Boucherville, le mercredi, 30 avril 2025

Objet : Réponse à l'avis de non-conformité daté du 12 mars 2025 intitulé : « Non-respect de la réglementation relativement au suivi du biogaz pour l'année 2024, LEDCD de Sable des Forges inc., Trois-Rivières
N/Réf. : 08511TTA-2025
V/Réf. : 7521-04-01-00023-01 / 402449143

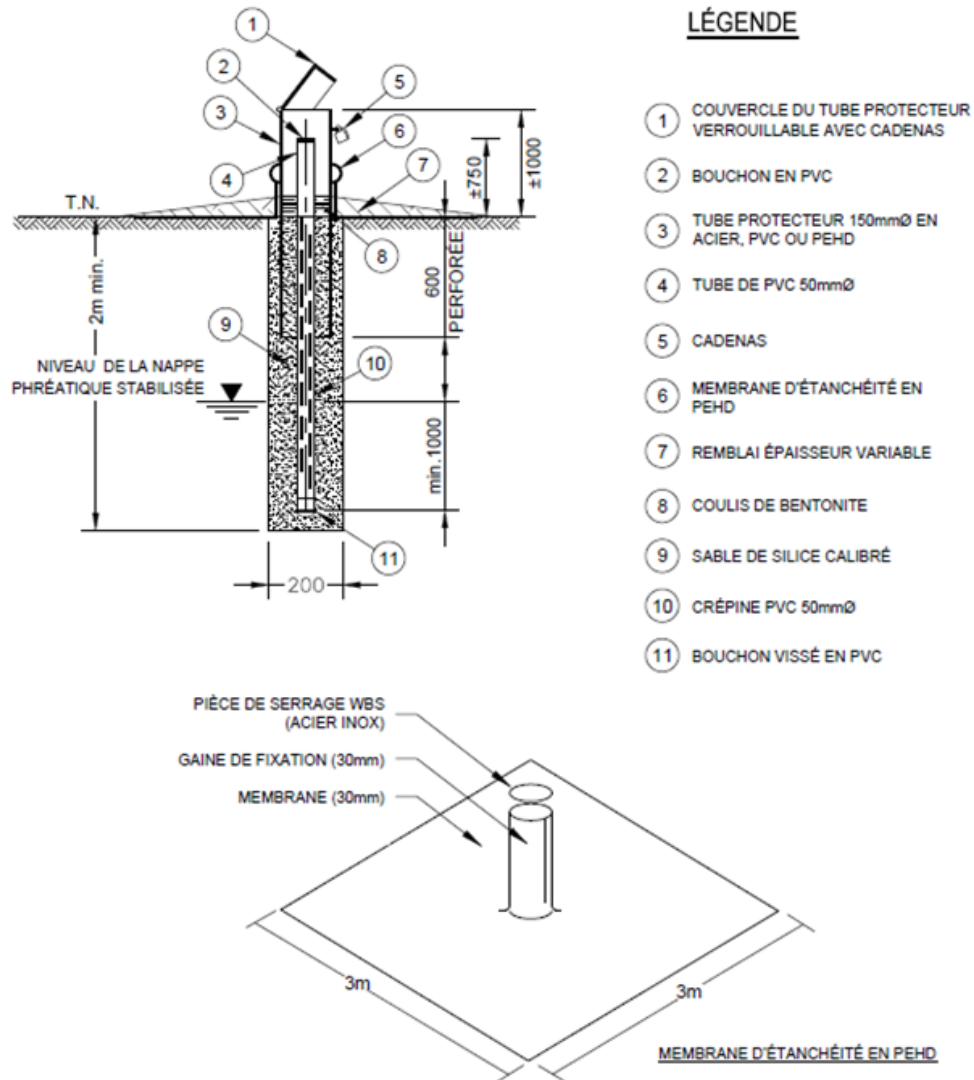
Par ailleurs, nous souhaitons vous informer qu'en ce qui concerne le suivi pour le LEDCD, étant donné que l'article 67 du REIMR indique que le suivi de la migration du biogaz requière cinq puits d'observation localisés à moins de 150m du LEDCD, en fonction de sa superficie de 10,9 ha, SDFO va procéder à

l'aménagement de deux nouveaux puits d'observation dédiés au suivi de la migration du méthane dans le sol (PB-6 et PB-7). La localisation de ces puits est indiquée au plan ci-annexé.

Ci-dessous un détail type des puits qui seront installés, en fonction des conditions de terrain que l'on y retrouve, c'est-à-dire des secteurs où l'eau souterraine est très près de la surface.

SDFO entend procéder à la mise en place de ces deux nouveaux puits afin qu'ils soient utilisés lors du suivi du méthane dès la campagne du printemps 2025 (d'ici la mi-juin).
